泊発電所3号炉

防潮堤の設計方針について

(防潮堤平面線形形状(海側線形)に係る指摘事項回答)

令和4年7月11日
北海道電力株式会社

○ 防潮堤設置位置の地質縦断図は以下のとおりである。

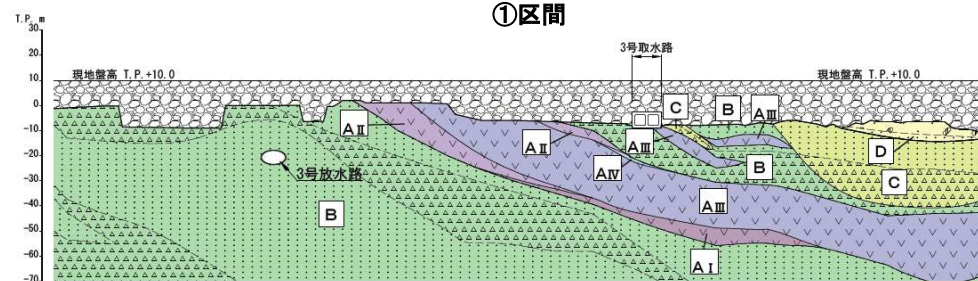
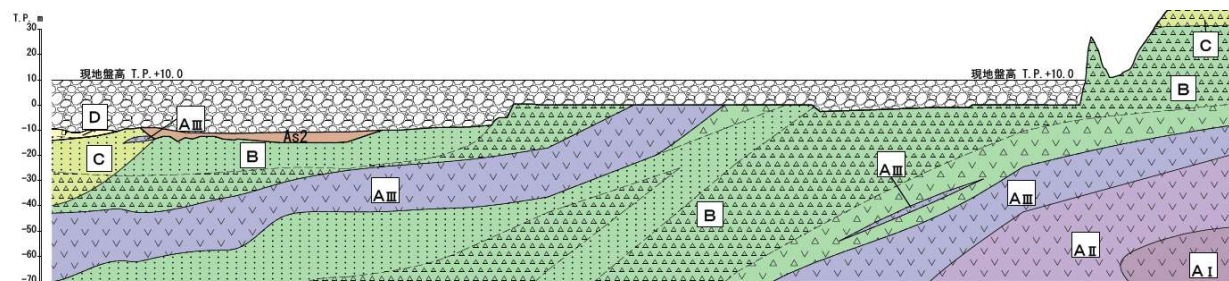
防潮堤の平面線形形状について、形状決定の第1優先としている防潮堤の構造強度の確保に影響を及ぼすような、防潮堤周囲の地質、防潮堤の構造等の形状決定に関わる要因を網羅し、各要因の重要度を踏まえ、形状決定の考え方を改めて説明すること。

- 防潮堤の平面線形形状を決定するための考え方を「防潮堤の安全裕度向上に関わる要因」と「施工品質向上に関わる要因」に分けて整理した。
- 「防潮堤の安全裕度向上に関わる要因」については、「防潮堤周囲の地質状況」、「取放水路との横断方法」及び「近接する構築物の影響」を検討した。
- 「施工品質向上に関わる要因」については、「施工スペース確保」を検討した。
- 以上の要因を整理した結果、防潮堤平面線形形状については、泊発電所の敷地の特徴等を考慮すると合理性があるため、現在の平面線形形状に決定した。

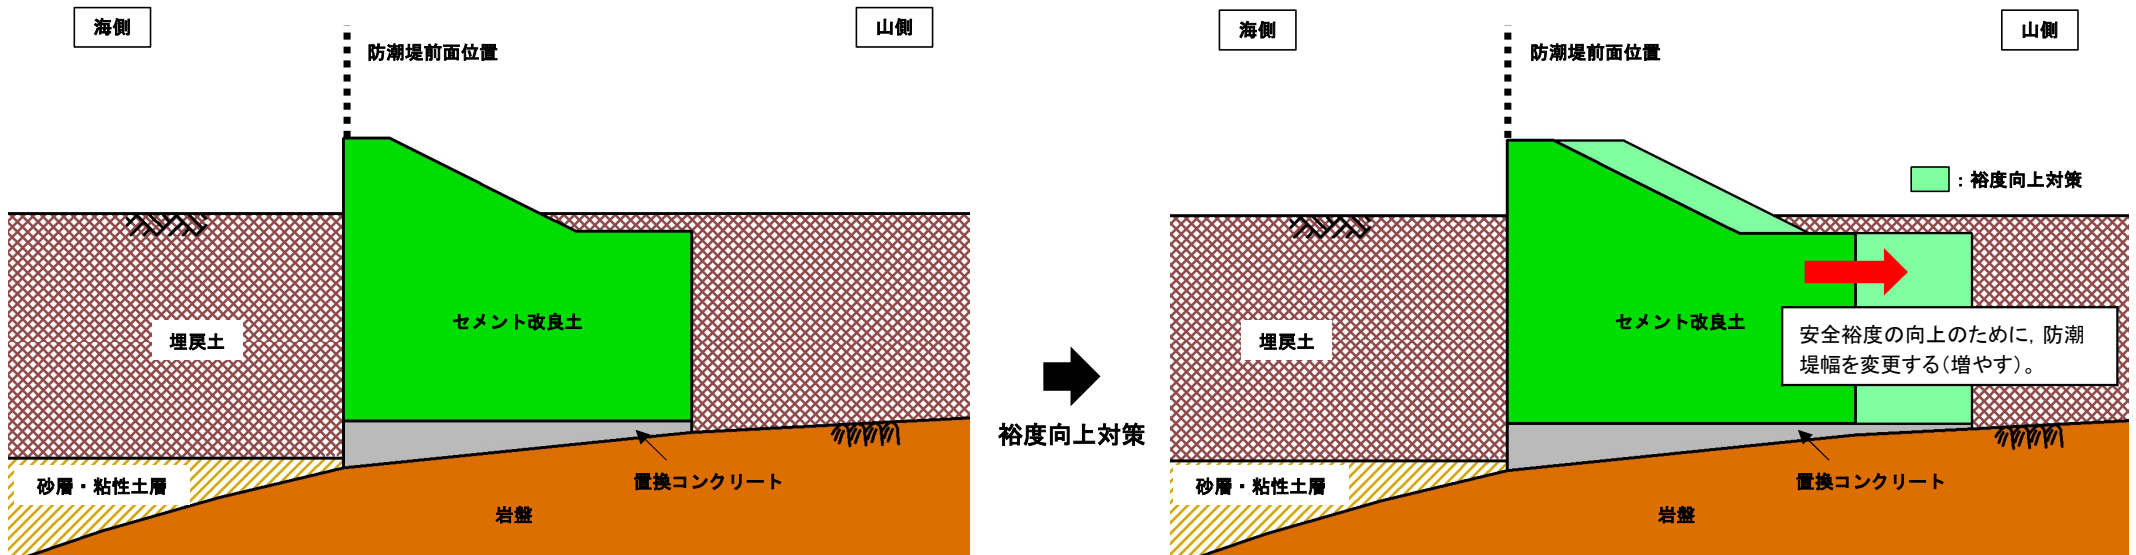
○ 重要度1-①のうち海側に向かって岩盤が低くなる特徴について、防潮堤幅の変更をすることで、防潮堤の安全裕度の向上が可能である。

【重要度1】 防潮堤の安全裕度向上に関わる要因		要因に対する対処の考え方
①	防潮堤周囲の地質状況	<ul style="list-style-type: none"> ○ 防潮堤周囲の岩盤は、海側に向かって低くなる特徴があるため、可能な限り岩盤が浅い山側に計画して防潮堤の安全裕度を向上させる。 ○ 地山と接続する防潮堤端部は、地山からの浸水を防止するため、堅固な地山に接続する。

防潮堤平面図

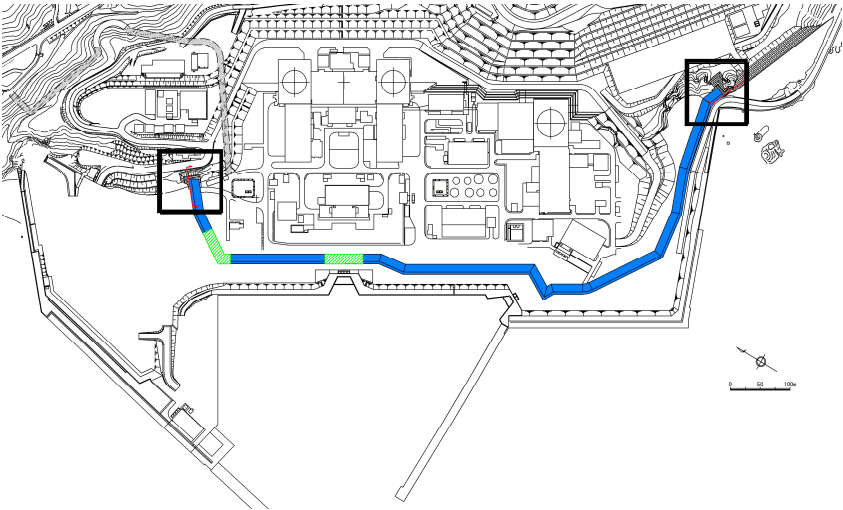
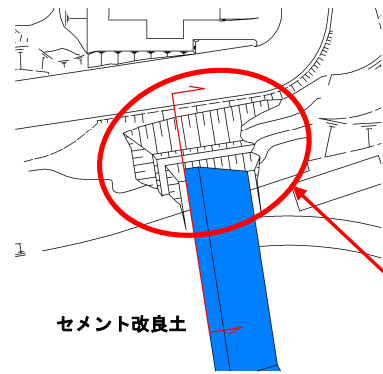
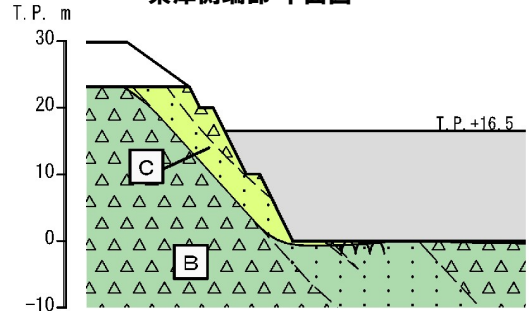
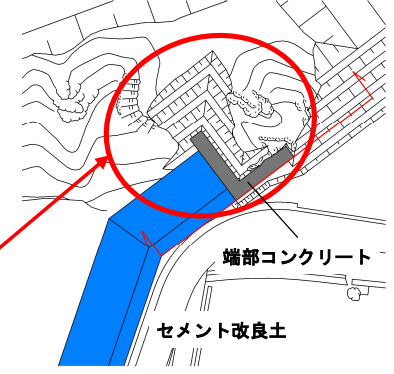
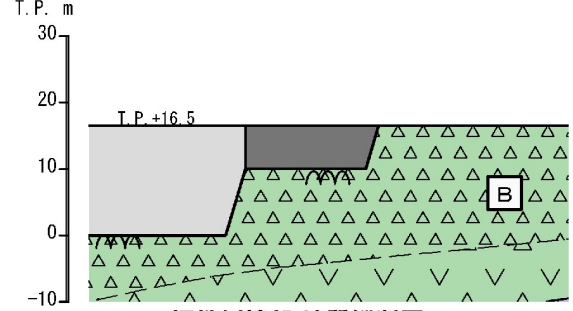
○ 重要度1-①のうち地山と接続する防潮堤端部について、堅固な地山に接続しているため、周辺斜面の崩壊による波及的影響はないと考えるが、波及的影響がある場合は、地山の補強等の対策を行う。

堅固な地山に接続させる。周辺斜面の崩壊による波及的影響がある場合は、地山の補強等の対策を行う。

防潮堤平面図

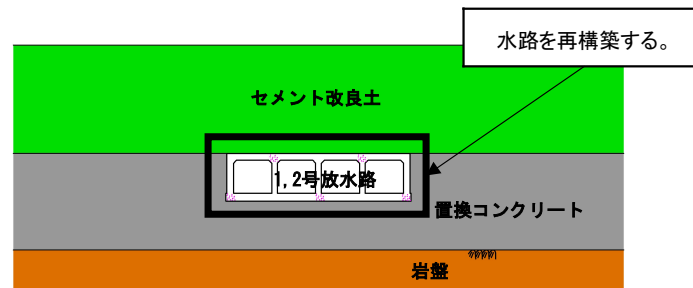
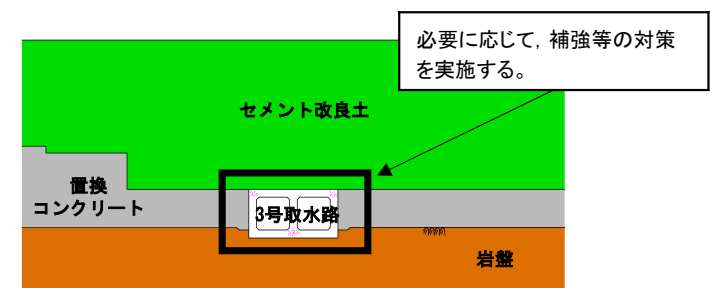
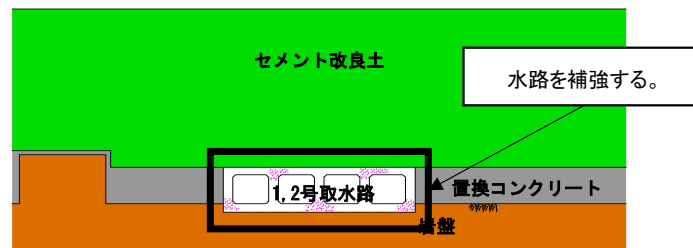
- 重要度1-②について、横断する取放水路による波及的影響の対策として、1,2号放水路は再構築し、1,2号取水路は補強する方針である。
- なお、防潮堤と水路を直交させることにより生じる屈曲部(1,2号放水路、3号取水路)への配慮及び対策の詳細は、指摘事項No.11に対する回答において説明する。

【重要度1】 防潮堤の安全裕度向上に関わる要因	要因に対する対処の考え方
② 取放水路との横断方法	○ 防潮堤を横断する取放水路の評価について、波及的影響の範囲を最小とするため、防潮堤と取放水路は直交させる。

※置換コンクリートの高さ及び各水路の補強等の対策の詳細は検討中である。

地質断面図(1-1')

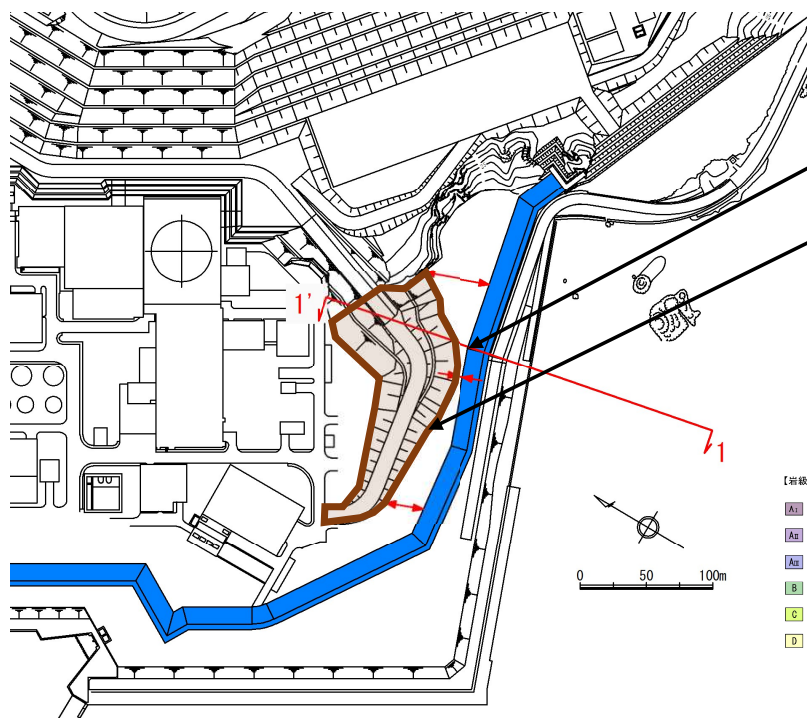
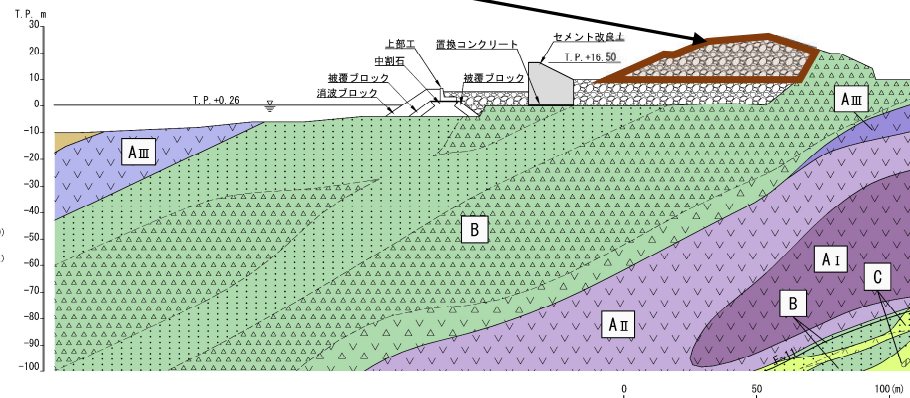
○ 重要度1-③について、盛土道路による波及的影響がある場合は、盛土道路の構造変更等を行う。

近接する盛土道路の影響がない範囲に防潮堤を設置するように配慮するが、防潮堤と盛土道路が近接するため、盛土道路に着目した断面で防潮堤の構造成立性を評価する。

構造成立性を確保できない場合、盛土道路の構造変更等を行う。

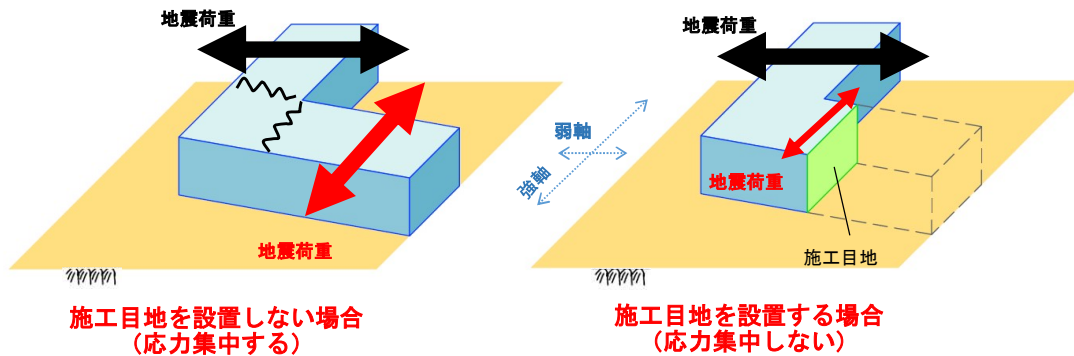
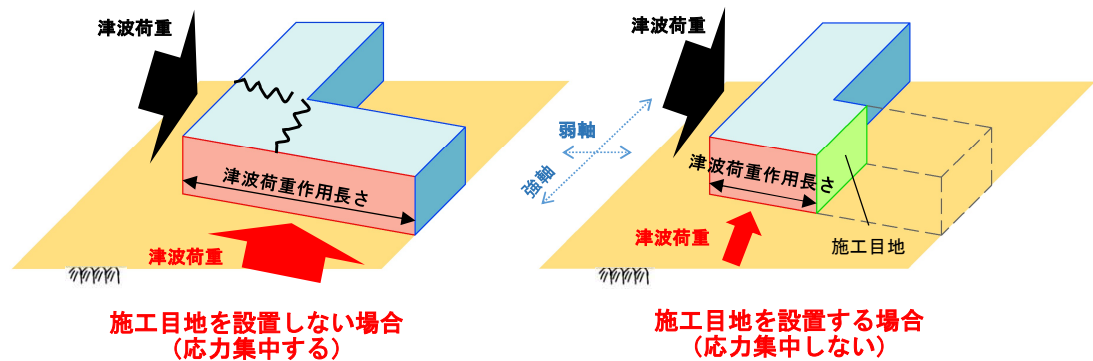
防潮堤の平面線形の形状決定の考え方により複雑な形状となる箇所について、水平2方向及び鉛直方向の地震動並びに津波荷重による応答特性並びに津波荷重の評価を含め、防潮堤の設計に与える悪影響の有無を説明すること。

- 防潮堤が複雑な形状となる**屈曲部**に想定される悪影響は、**水平2方向及び鉛直方向の地震動並びに津波荷重による応力集中(ねじれ・端支圧)**である。
- それに対して、防潮堤屈曲部に**施工目地**を設置し、**応力集中しないように**することで、**弱軸・強軸方向が明確になるため、水平2方向及び鉛直方向の地震動並びに津波荷重による影響は小さくなる。**
- また、**施工目地**を設置する箇所には**止水目地**を設置し、**止水性を確保する。**
- **上記を踏まえ、設置変更許可段階の「防潮堤の構造成立性について」**において、**2次元断面で屈曲部の構造成立性を評価する。**
- **設計及び工事計画認可段階においては、屈曲部における3次元解析の評価を踏まえて、2次元断面で評価した構造成立性の妥当性を説明する。**
- **3次元解析を実施した結果、応力集中が確認される場合には、施工目地位置の再検討、材料強度の見直し等を行い、構造成立性を確保する。**

方針変更前

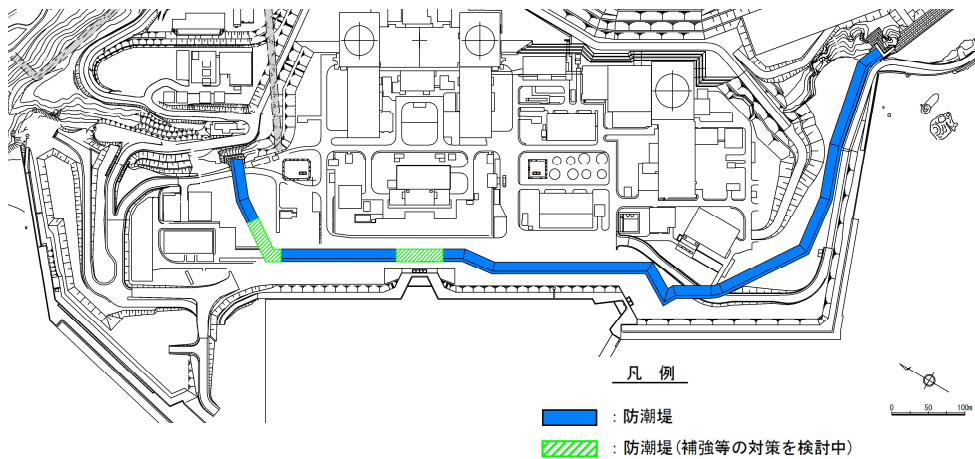
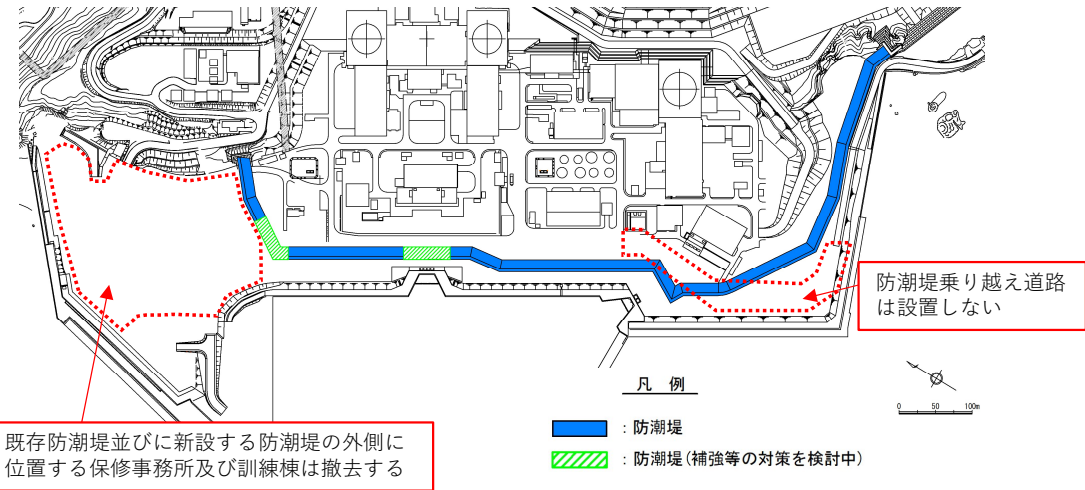
既存の防潮堤を残置することの悪影響と対応の考え方を説明すること。

地震時の液状化による変状等の被害状況を想定した上で、既存のセメント改良土部の瓦礫等が耐津波設計に与える影響をもれなく検討し説明すること。例えば、泥水が海水ポンプの取水性及び防潮堤の津波荷重(波圧荷重及び漂流物衝突荷重)に与える影響、瓦礫の滑動による防潮堤への二次的影響等を含め検討すること。

新設する防潮堤の外側にある建屋について、残置する既存防潮堤と同様に、地震又は津波によって損壊した場合における漂流物影響評価及び新設する防潮堤への波及的影響を説明すること。

残置する既存防潮堤が耐津波設計に及ぼす影響の評価項目について、選定プロセスを整理し説明すること。

残置する既存防潮堤及び新設する防潮堤の外側の建屋の評価においては、定量的な影響評価の実現性を検討した上で、評価方針及びその妥当性を説明すること。

- 残置する既存防潮堤並びに新設する防潮堤の外側に位置する保修事務所及び訓練棟は、地震により損傷した場合の波及的影響を定量的に評価することが困難という判断に至ったことから撤去する設計に変更した。
- 保修事務所及び訓練棟を撤去する設計に変更したことに伴い、事務所などの駐車場においても駐車場としての運用を中止するとともに、新設する防潮堤へ波及的影響を及ぼさないよう防潮堤乗り越え道路についても新たに設置せず、発電所への入構ルートを防潮堤に影響を及ぼさない配置とした設計に変更する。

- 指摘事項No.1-2については、残置する既存防潮堤を撤去する設計に変更したことから、新設する防潮堤への影響はなくなる。
- 指摘事項No.4については、残置する既存防潮堤を撤去する設計に変更したことから、耐津波設計への影響はなくなる。
- 指摘事項No.13については、新設する防潮堤の外側に位置する保修事務所及び訓練棟を撤去する設計に変更したことから、新設する防潮堤への影響はなくなる。
- 指摘事項No.14については、残置する既存防潮堤が地震により損傷した場合に第4条耐震設計方針及び第5条耐津波設計方針に及ぼす影響を網羅的に抽出したうえで選定プロセスを整理し説明する予定であったが、残置する既存防潮堤を撤去する設計に変更したことから、耐津波設計への影響はなくなる。
- 指摘事項No.15については、残置する既存防潮堤並びに新設する防潮堤の外側に位置する保修事務所及び訓練棟を撤去する設計に変更したことから、新設する防潮堤への影響はなくなる。

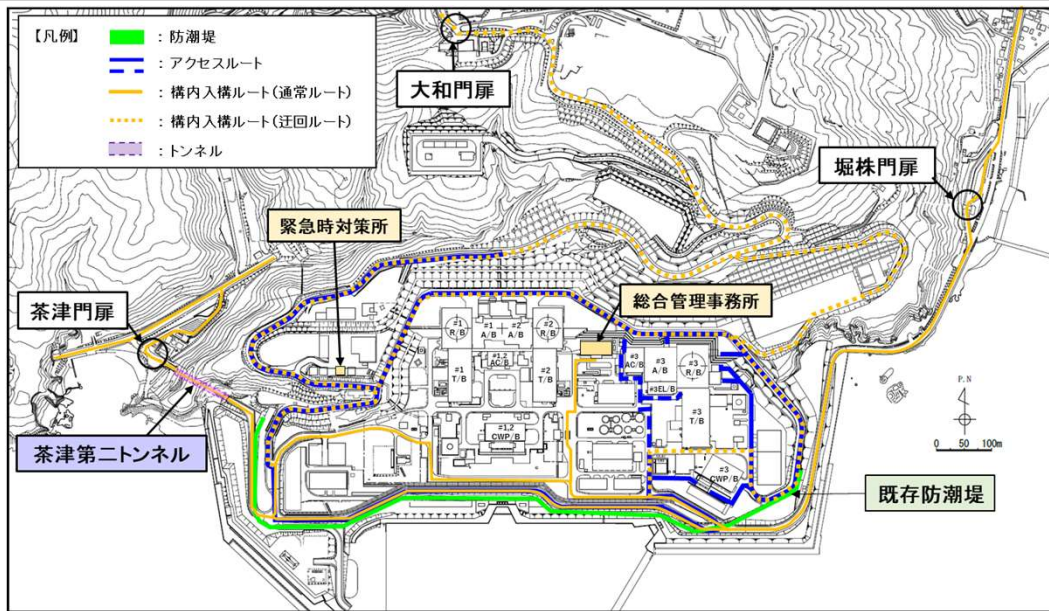
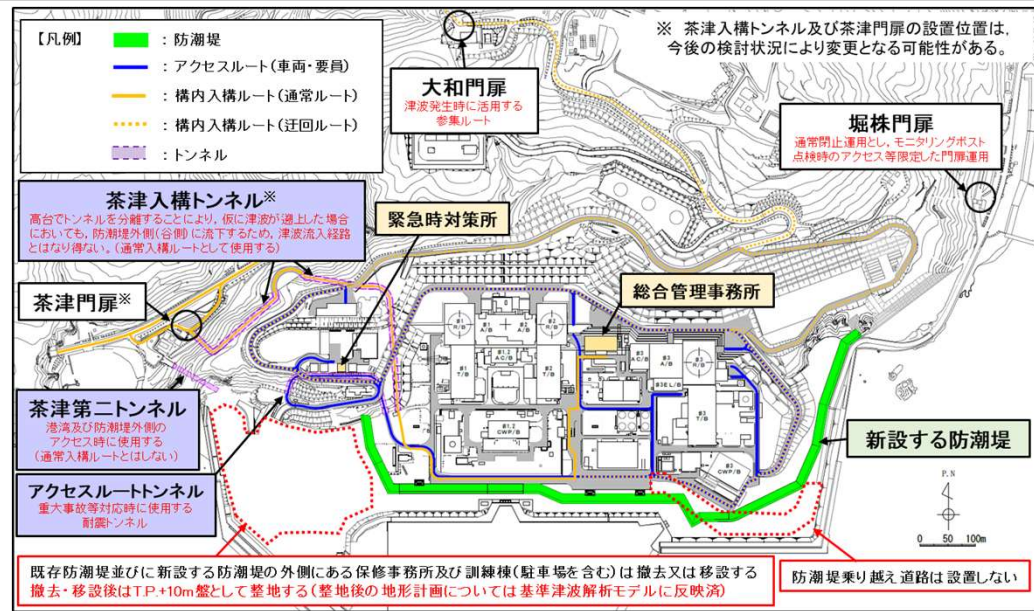
防潮堤の位置、構造を変更することにより屋外アクセスルートや屋外溢水影響評価に変更が生じるとしているが、防潮堤の構造・仕様及び設計方針を検討するにあたって、屋外アクセスルートや屋外の溢水影響評価の変更も含め、基準への適合方針に影響を与えるものを設置許可基準規則の条文及び重大事故等防止技術的能力基準の項目ごとに網羅的に整理して説明すること。

防潮堤の設計変更による他条文等の基準への適合方針に対する影響確認は、変更後の適合方針の成立性の見直しを含め事業者で確実に確認し、防潮堤の位置、構造及び設計方針に影響を与える可能性があるのであれば、その成立性を見直しを防潮堤の設計方針の審査の中で説明すること。

1. 防潮堤の設計変更 (下図参照) : 位置(平面線形), 構造の変更

- 防潮堤の位置(平面線形形状)を変更する。
- 非岩着構造のセメント改良土及び鉄筋コンクリート壁の防潮堤から、セメント改良土及び置換コンクリートによる岩着支持構造の防潮堤に変更する。

2. 発電所の運用変更 (下図参照) : 既存防潮堤並びに新設する防潮堤外側の保守事務所及び訓練棟の撤去, 防潮堤乗り越え道路は設置しない, 構内入構ルートの変更

- 既存防潮堤並びに新設する防潮堤外側の保守事務所及び訓練棟は、防潮堤に対する定量的な影響評価が困難であることから撤去する。
- 防潮堤乗り越え道路は、防潮堤に対する津波時の車両の影響を考慮し、設置しないこととする。
- 防潮堤の海側にある構内入構ルートとして使用していた道路は、防潮堤に対する津波時の車両の影響を考慮し、構内入構ルートとして使用しない運用に変更し、新たに構内入構道路を設置する。**新設する構内入構ルートの概要を次頁に示す。**

茶津入構トンネル 平面図

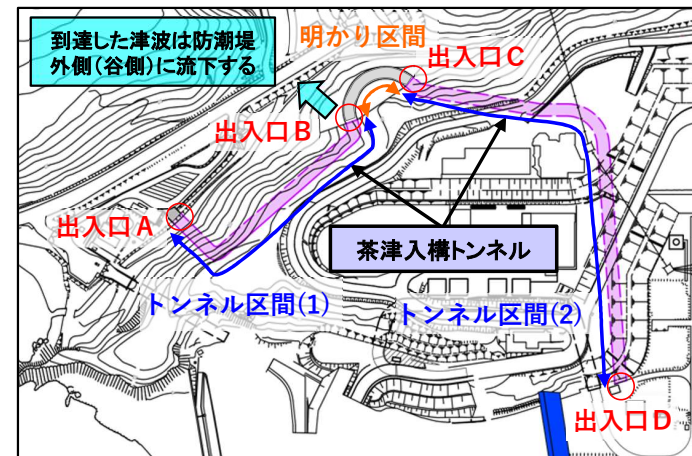
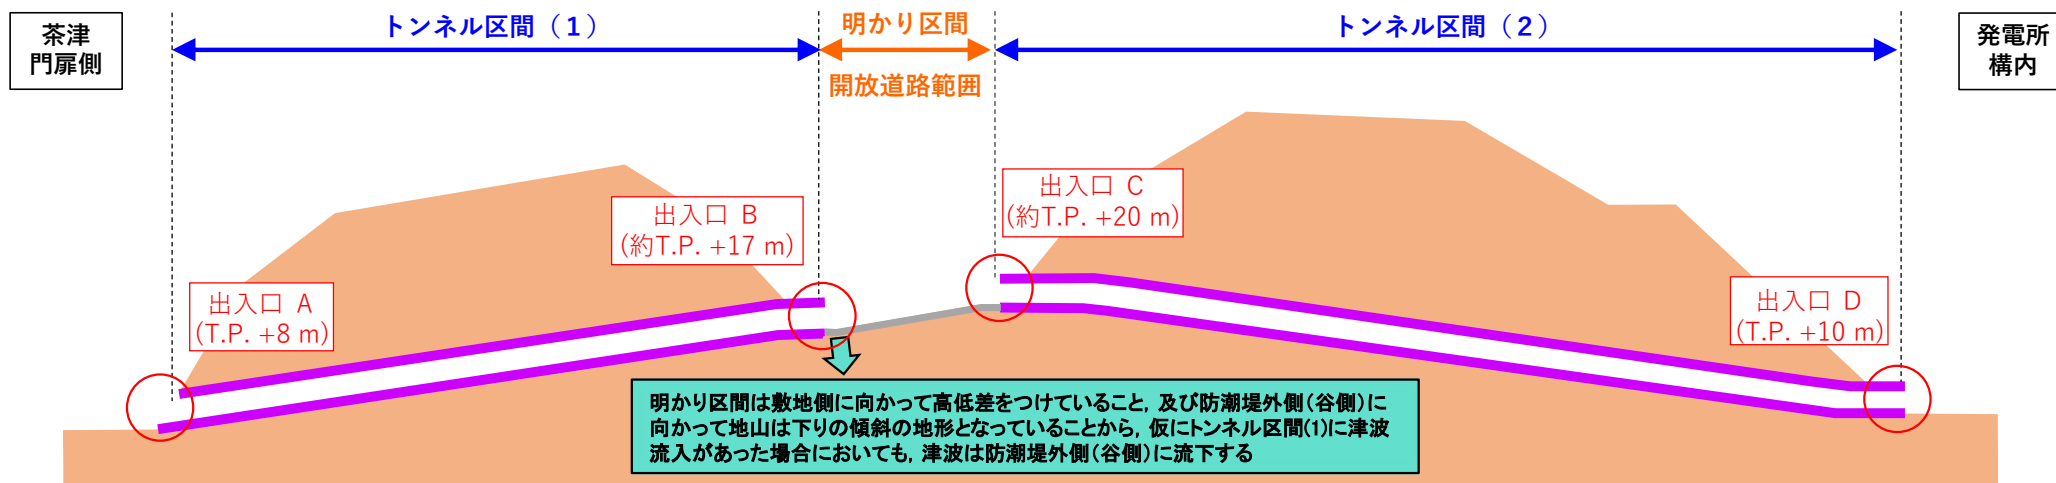
○ 新たな構内入構ルートとして、「茶津入構トンネル」を設置する。

① 津波到達域の地山の形状を変更することなくトンネル坑口を設定することで、基準津波の解析条件に影響を与えない設計とする。

② 茶津入構トンネルは以下の設計とすることで、トンネル内を津波が遡上することにより防潮堤内側へ津波が流入することがない設計とする。

➢ 茶津入構トンネルは高台で分離し中間に明かり区間を設ける設計とし、出入口Bと出入口Cに高低差を付けて防潮堤外側(谷側)に開放することにより、トンネル区間(1)から津波が明かり区間に到達した場合においても、津波は防潮堤外側(谷側)に流下するため、津波の敷地への流入経路とならない。

➢ トンネル区間(2)の出入口Cは標高の高い位置に設置するため、津波の敷地への流入経路とならない。
